Предложения по внесению дополнений в ППТ и ПМТ (выполняемых на основании распоряжения Комитета градостроительной политики ЛО от 28.04.2020 №154) и проектно-сметную документацию на строительство магистральной улицы районного значения (продолжение ул.Крупской) с частичной реконструкцией ул.Изотова, в части организации зоны парковочных мест для обеспечения безопасного двустороннего проезда и требуемой пропускной способности проезжей части возле МКД по адресам ул.Изотова д.18к1, 18к2, 15, 15к1, 15к2.

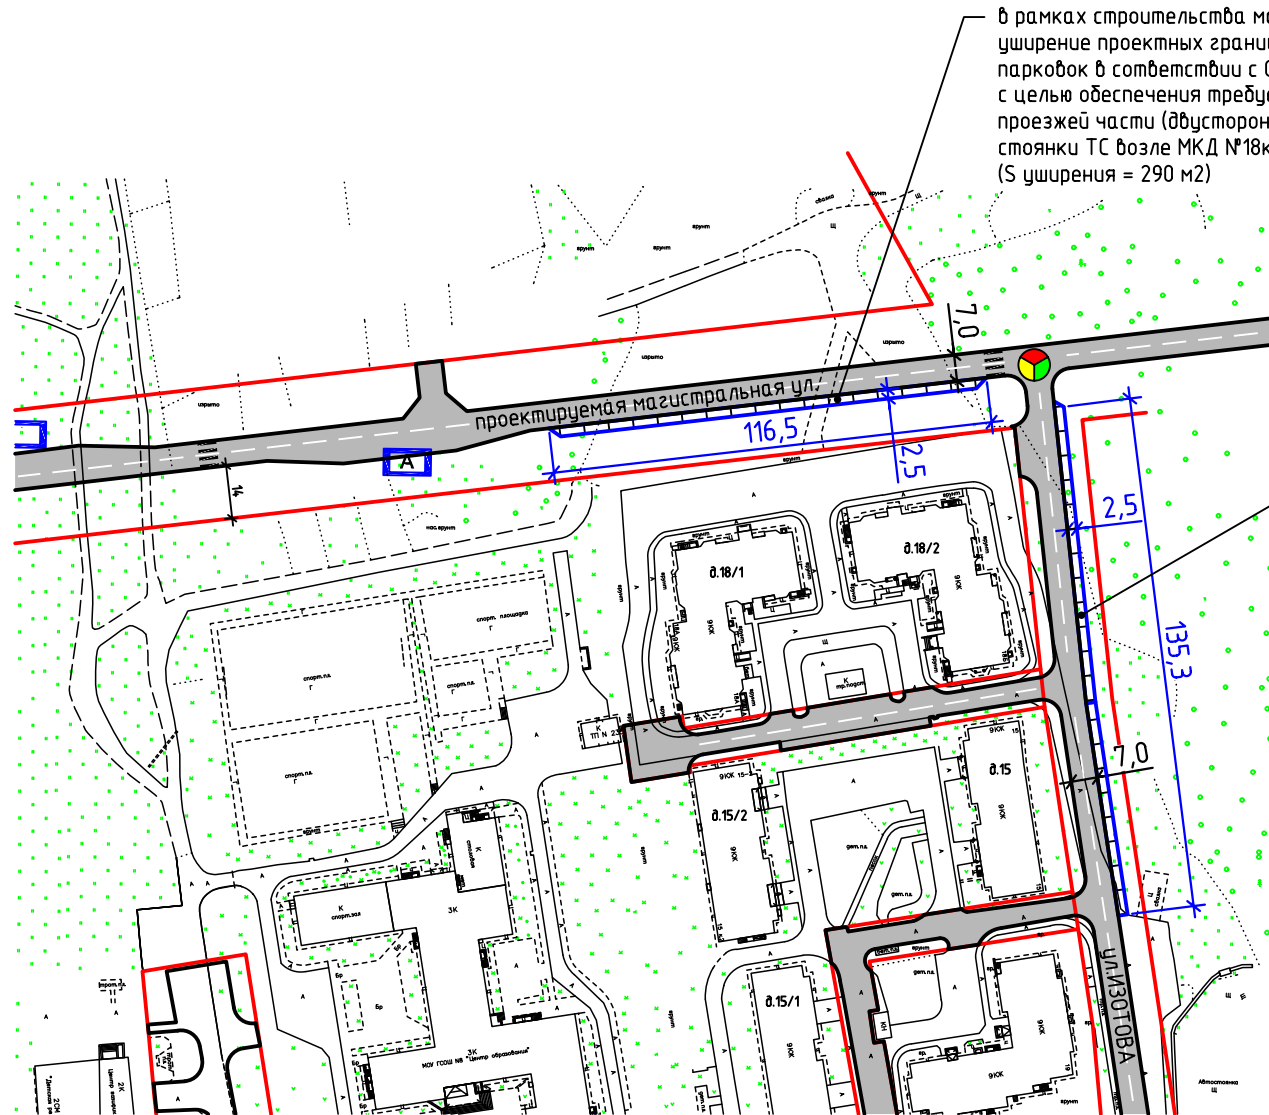
в рамках строительства магистральной улицы выполнить уширение проектных границ улицы на 2,5м для размещения парковок в соответствии с СП 396.1325800.2018 (раздел 8.3) с целью обеспечения требуемой пропускной способности проезжей части (двустороннего проезда) в условиях стоянки ТС возле МКД №18к1, №18к2. (S уширения = 290 м2)

в рамках реконструкции ул.Изотова выполнить уширение проектных границ улицы на 2,5м для размещения парковок в соответствии с СП 396.1325800.2018 (раздел 8.3) с целью обеспечения требуемой пропускной способности проезжей части (двустороннего проезда) в условиях стоянки ТС возле МКД №15, №15к1, №15к2. (S уширения – 337 м2)
